DIRECCION DE PLANEACION DE ALMACENES

PUNTOS A GARANTIZAR EN LA INSTALACIÓN DE PROYECTOS CORNERS DE ACUERDO A LINEAMIENTOS Y CRITERIOS DE PROYECTOS CORNERS EN TIENDAS NUEVAS Y TIENDAS EN OPERACIÓN

CHECKLIST DE REVISION DE PROYECTO

AMERICAN EAGLE
LIVERPOOL VILLAHERMOSA JUVENILES

PLANTA DE MOBILIARIO
ESC. 1:50

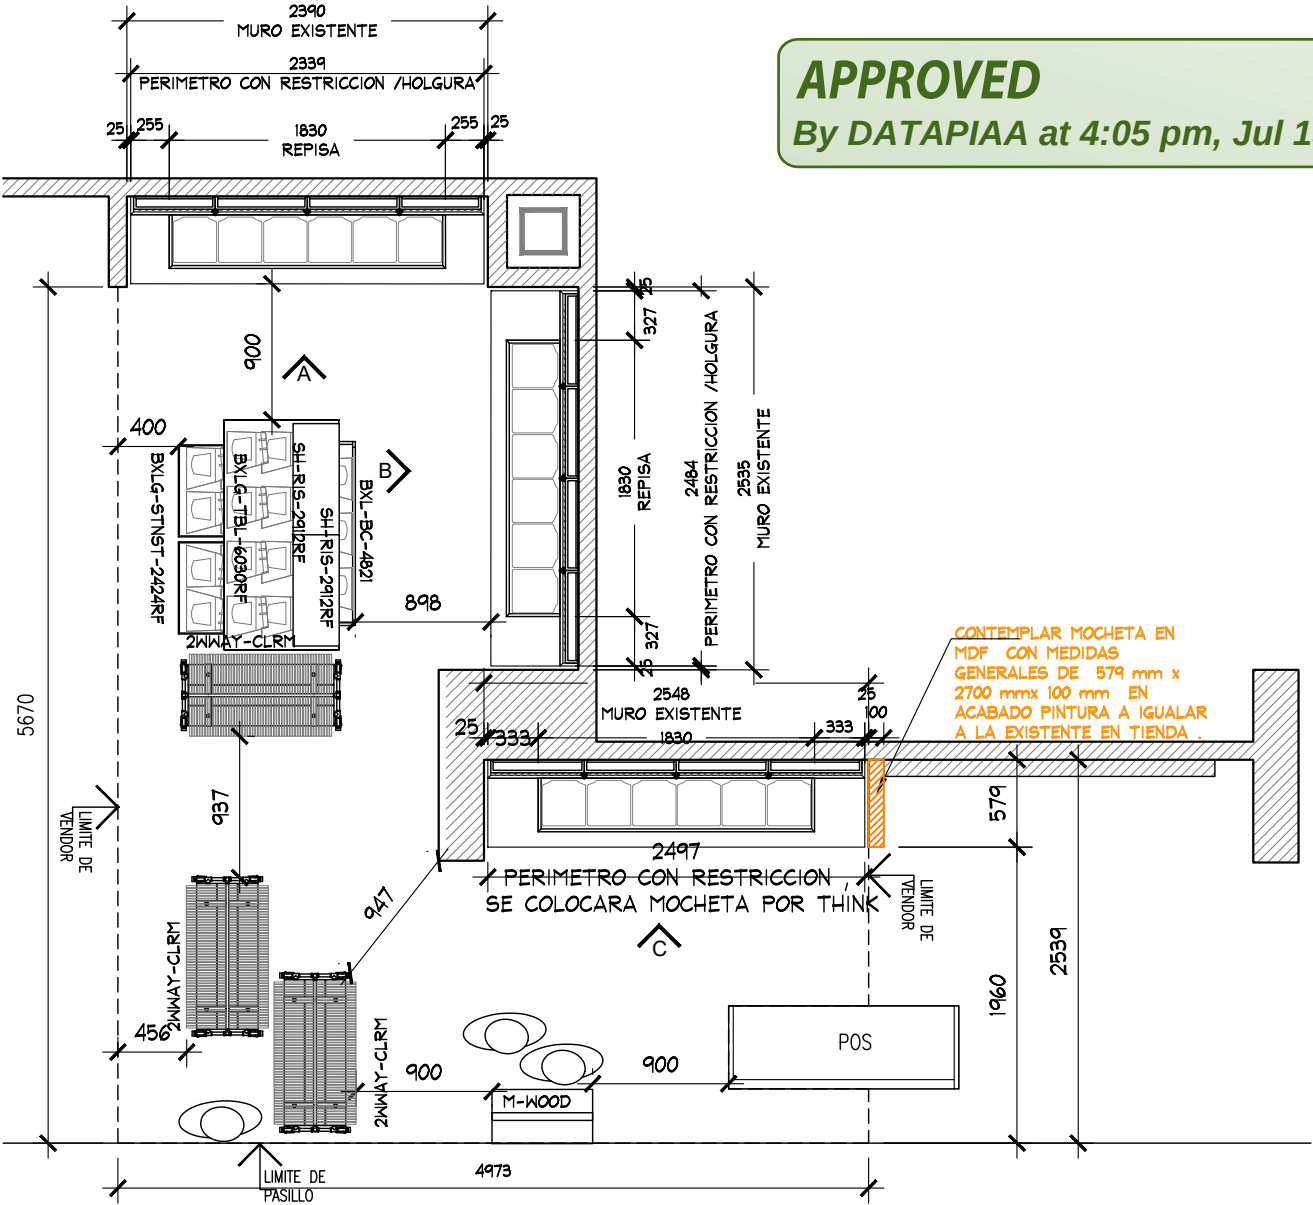
AL MOMENTO DEL LEVANTAMIENTO SE ENCONTRO LA MARCA TOMMY JEANS /PUMA DENTRO DEL CORNER DESIGNADO PARA "AE", SE DEBERA DE CONTEMPLAR:

RETIRO DE PERIMETRO Y MOBILIARIO CENTRAL EXISTENTE POR (VERIFICAR CON PLANEACION LIVERPOOL LA COORDINACION DE RETIROS), EN EL CASO QUE SE REQUIERA EL RETIRO POR PARTE DE THINK SE DEBERA DE VERIFICAR CON EL AREA DE MANTENIMIENTO LA ENTREGA DEL MOBILIARIO RETIRADO.

SE ENCONTRO PISO LAMINADO DENTRO DEL CORNER, POR LO QUE NO SE PROPONE CAMBIO DE PISO.

REVISAR CON PLANEACION ALTURA FINAL DE PERIMETROS , Y MOCHETA A COLOCAR POR THINK .

SE REQUIERE REUBICAR CONTACTOS EXISTENTES POR THINK

VERIFICAR CON PLANEACION EL CAMBIO DE ACABADO Y RETIRO DE GRAFICO EN MURO FOCAL A PINTURA BLANCA GENERICA LIVERPOOL .

PLANTA DE FUERZA
ESC. 1:50

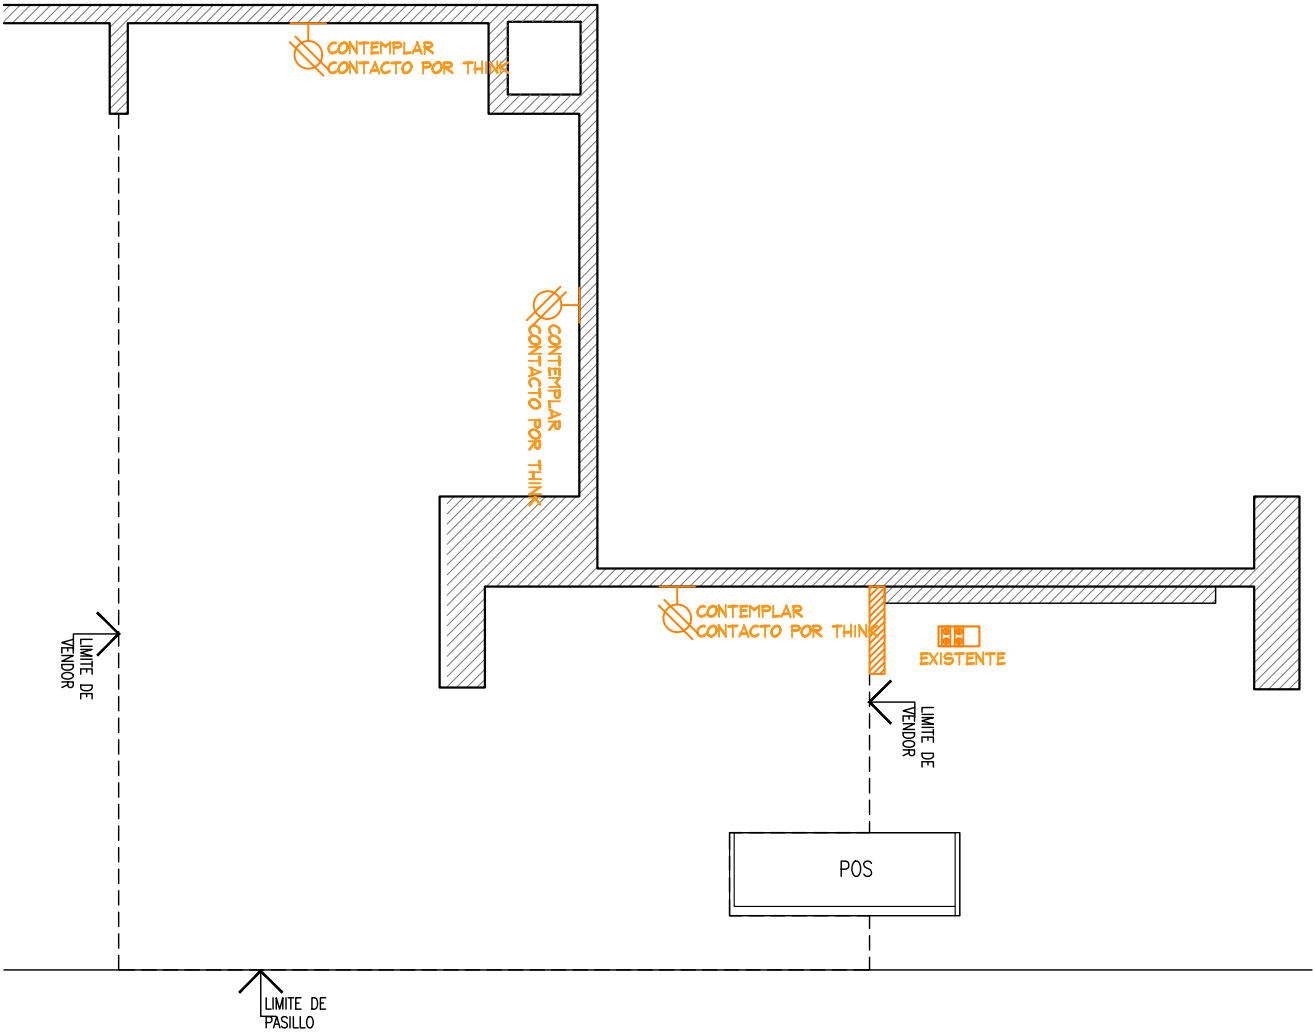
AL MOMENTO DEL LEVANTAMIENTO SE ENCONTRO LA MARCA TOMMY JEANS /PUMA DENTRO DEL CORNER DESIGNADO PARA "AE", SE DEBERA DE CONTEMPLAR:

RETIRO DE PERIMETRO Y MOBILIARIO CENTRAL EXISTENTE POR (VERIFICAR CON PLANEACION LIVERPOOL LA COORDINACION DE RETIROS), EN EL CASO QUE SE REQUIERA EL RETIRO POR PARTE DE THINK SE DEBERA DE VERIFICAR CON EL AREA DE MANTENIMIENTO LA ENTREGA DEL MOBILIARIO RETIRADO.

SE ENCONTRO PISO LAMINADO DENTRO DEL CORNER, POR LO QUE NO SE PROPONE CAMBIO DE PISO.

REVISAR CON PLANEACION ALTURA FINAL DE PERIMETROS , Y MOCHETA A COLOCAR POR THINK .

SE REQUIERE REUBICAR CONTACTOS EXISTENTES POR THINK

VERIFICAR CON PLANEACION EL CAMBIO DE ACABADO Y RETIRO DE GRAFICO EN MURO FOCAL A PINTURA BLANCA GENERICA LIVERPOOL .

ALZADOS

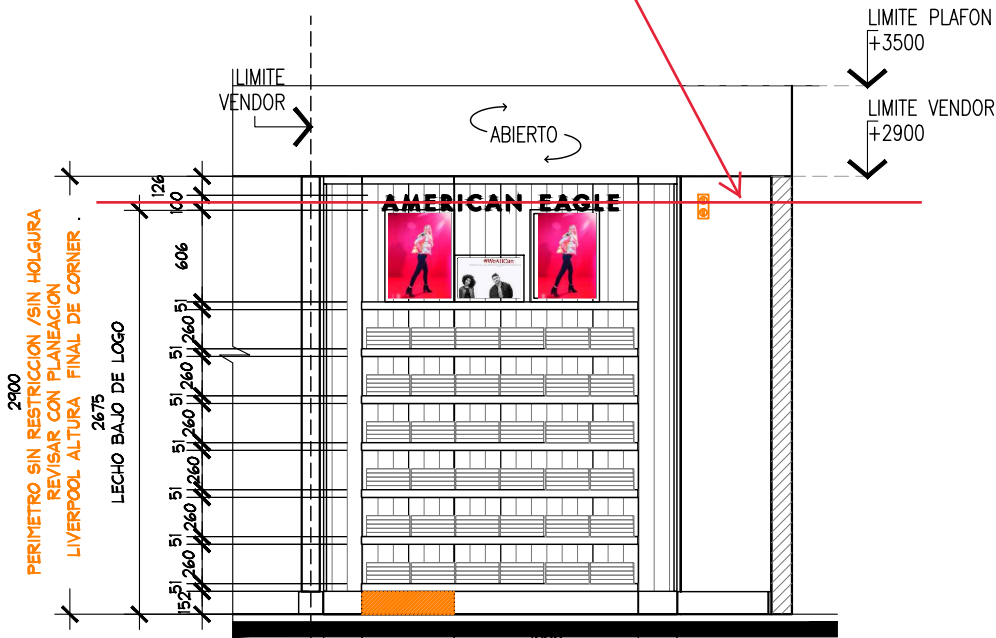
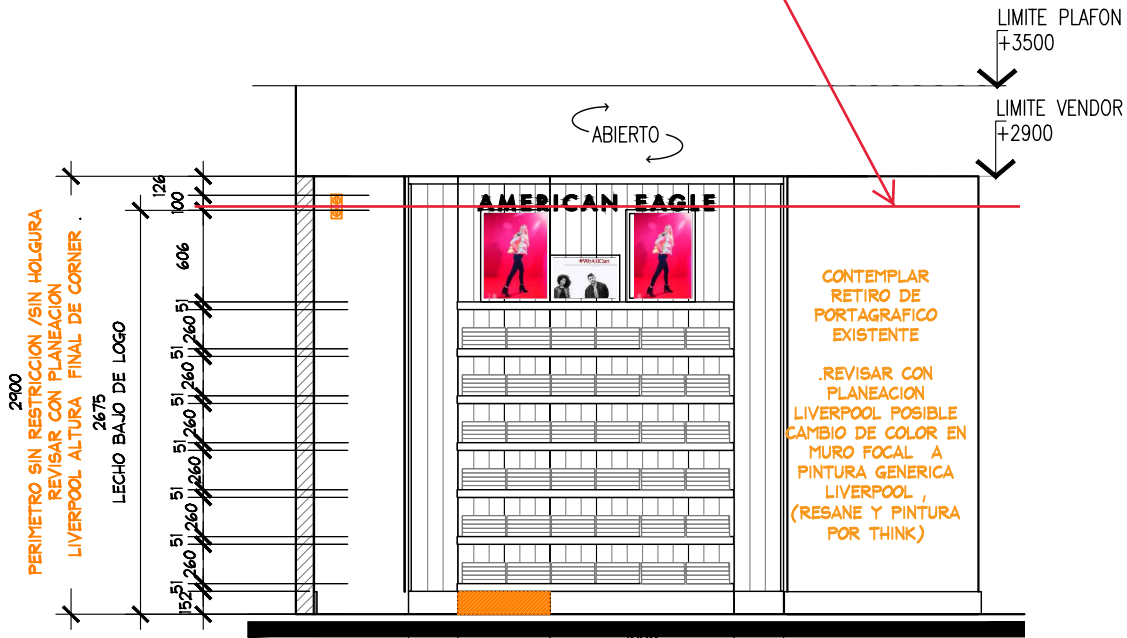
El límite de vendedor es de 2700mm

Usar logo de 200mm de alto

El límite de vendedor es de 2700mm
